Questions and Answers RFP 5Z011-23-0218

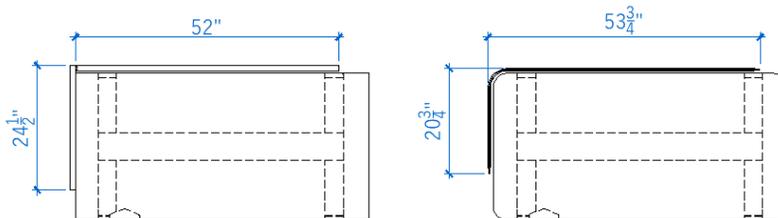
Please provide the left-hand and right-hand counts for the screens as the products are not interchangeable.

LAC has changed its requirements for two-piece panels, therefore we do not need to provide left and right hand counts.

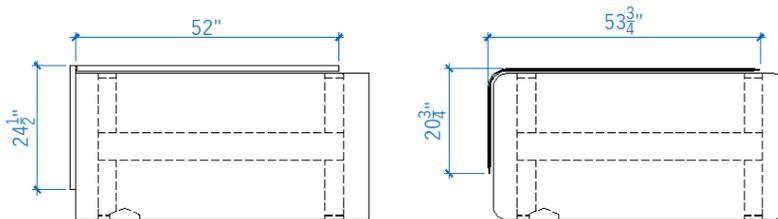
Veuillez fournir le nombre d'écrans à gauche et à droite, car les produits ne sont pas interchangeables.

BAC a modifié ses exigences pour des panneaux à deux pièces. Par conséquent, nous n'avons pas besoin de fournir les comptes des mains gauche et droite.
